BULLETIN de SERVICE

KAIR12006 – Transversales Ailes BioniX - NuviX

Date : 19 novembre 2012

Installation du dispositif de protection.

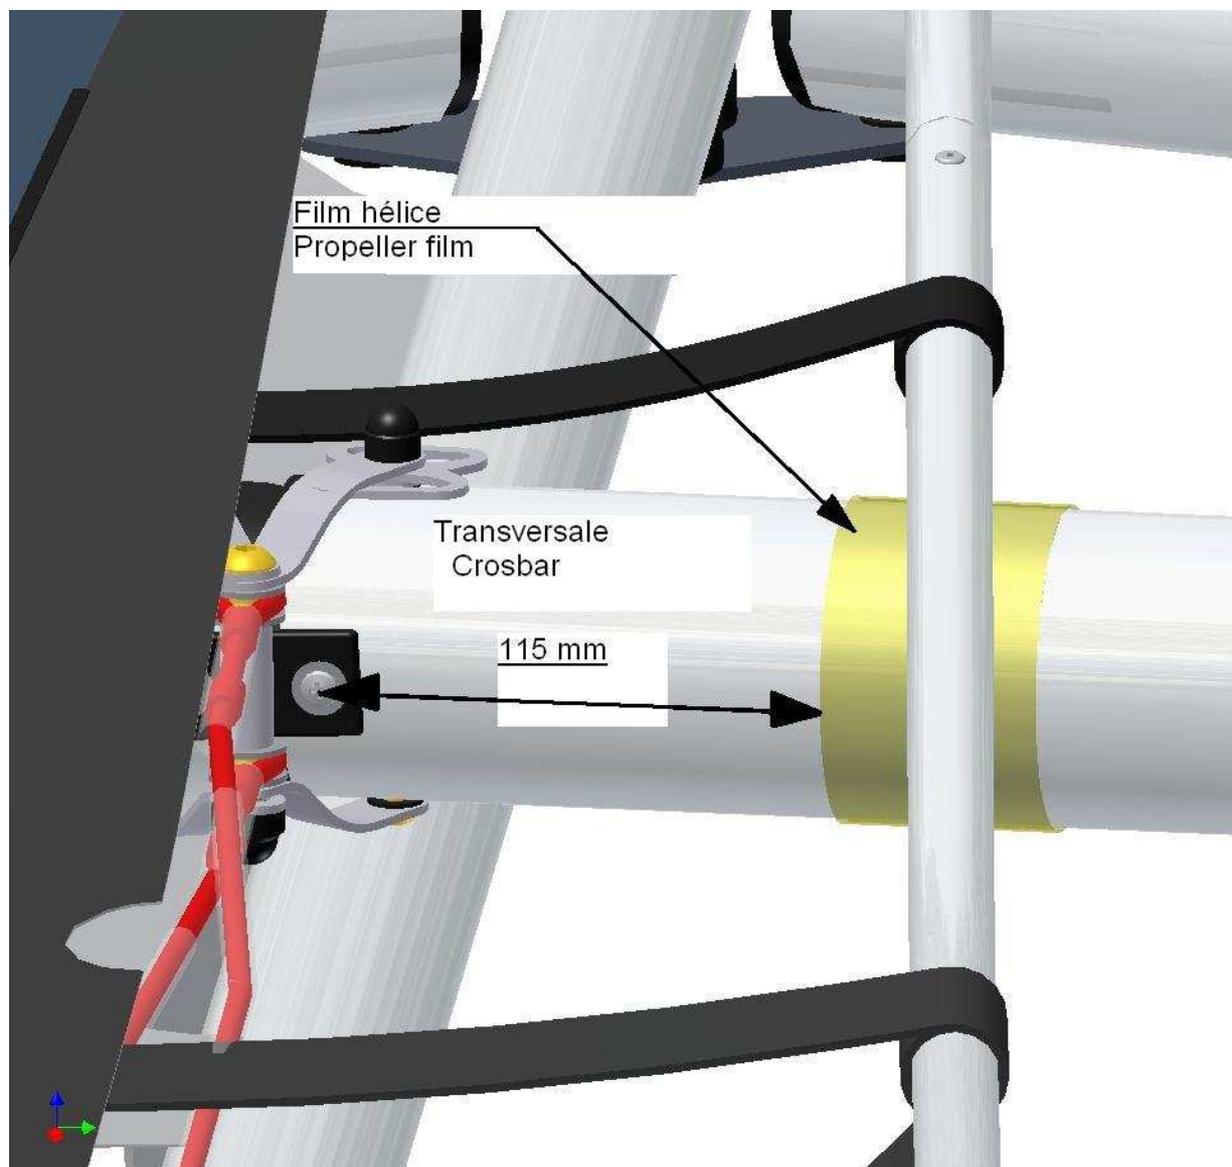
- Vérifier que les transversales ne soient pas marquées par le frottement avec les lattes de nez, frictions ayant lieu principalement lors de la phase de roulage.
- En cas d'usure, prendre une photo des marques sur les transversales et contacter la société Air Création pour connaître la procédure à suivre.
- Un dispositif de protection est disponible. Son installation est recommandée sur toutes les ailes même en l'absence de marques sur les transversales.
- Lors de la révision des 300 heures il est obligatoire de remplacer la sangle de largeur 25 mm N°1 réf. :D074348 par un modèle largeur 50mm qui fournit la protection nécessaire entre les lattes de nez et les transversales. Cette nouvelle sangle peut-être commandée sous la référence : D074348-3.

- Préparer un morceau de film polyuréthane hélice : longueur : 235 mm largeur : 50 mm.
- Nettoyer les transversales au niveau des lattes de nez avec un chiffon humide et laisser sécher.
- Coller le film hélice sur chaque transversale à la côte indiquée sur le plan ci-dessus
